MODELL/VARIANTE:  
**MINI**

Bull. Nr: **0031**  
CDS. ref: **R7532bu**  
Ausgabe: **1**  
Datum: **5.1.98**

**SITZKISSEN BESCHÄDIGT - UNGEHINDERTES UMLEGEN**

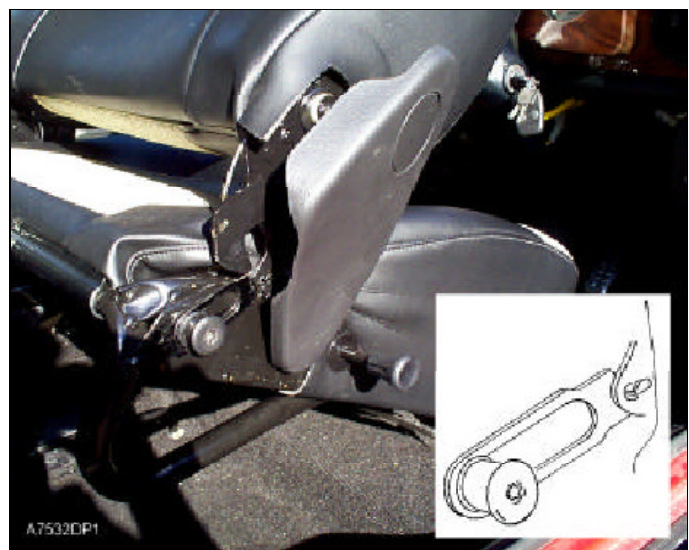
Der Sitzkissenüberzug wird beim vollständigen Umlegen der Sitzfläche nach vorn durch die Scharnierabdeckung beschädigt.

Beim ungehinderten Umlegen der Sitzfläche berührt die Scharnierabdeckung den Sitzkissenüberzug.

Die beschädigten Sitzkissenüberzüge müssen ersetzt werden.

Um eine erneute Beschädigung der Überzüge zu verhindern, sind an jedem Vordersitz zwei Haltestreben zu montieren, Teilenummer HZU 100050.

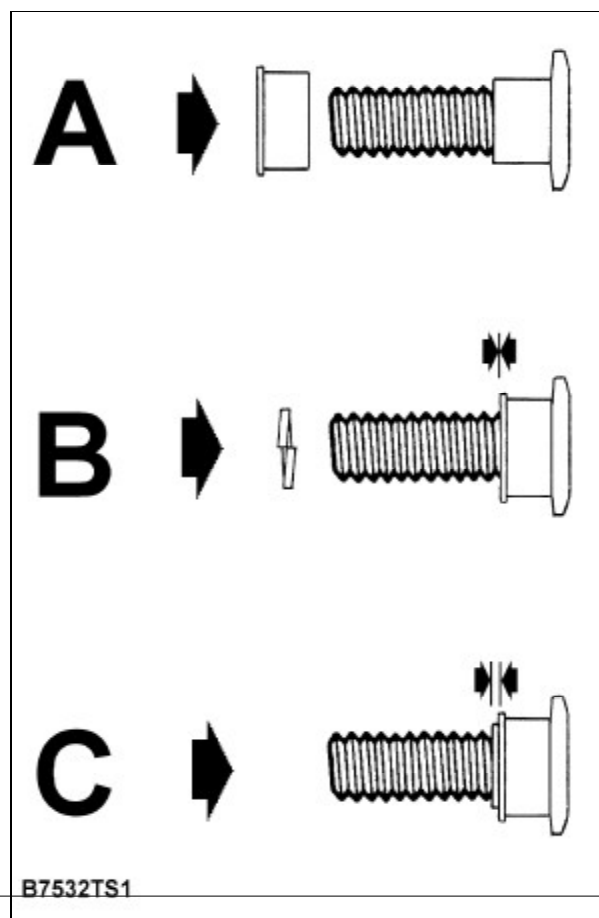
1. Auf einer Seite des Sitzes die hintere Befestigung der Abdeckung vorsichtig lösen, um Scharnier freizulegen. Hinweis: Die Abdeckung nicht zu stark biegen, um ein Abbrechen der Kunststoffbefestigungen oder Biegespuren an der Außenseite zu vermeiden.
2. Schwarzen Torx 50-Verriegelungsbolzen der Sitzfläche samt Kunststoffhülse entfernen. Ist zudem eine flache Unterlegscheibe montiert, diese für den Einbau beiseite legen.

3. Hülse auf Verriegelungsbolzen umdrehen, so daß der Flansch an das Gewinde angrenzt (Abbildung 'A').
4. Hülсенende im Verhältnis zum Bund des Verriegelungsbolzens betrachten. Wenn die Hülse mit dem Bund fluchtet (Abbildung B), geeignete Federscheibe montieren, um eine Verlängerung des Bundes zu erreichen, siehe Teileinformation. Ragt der Bund leicht aus die Hülse heraus (Abbildung 'C'), ist keine Federscheibe erforderlich.

5. Haltestrebe mit Haken in freiem Loch im Scharnier befestigen (siehe Detailausschnitt im Photo oben).
6. Verriegelungsbolzen wieder montieren und anziehen, so daß der überstehende Bund oder die Federscheibe in den Schlitz der Haltestrebe greift. War ursprünglich eine flache Unterlegscheibe montiert, diese zwischen Haltestrebe und Sitzrahmen einbauen.
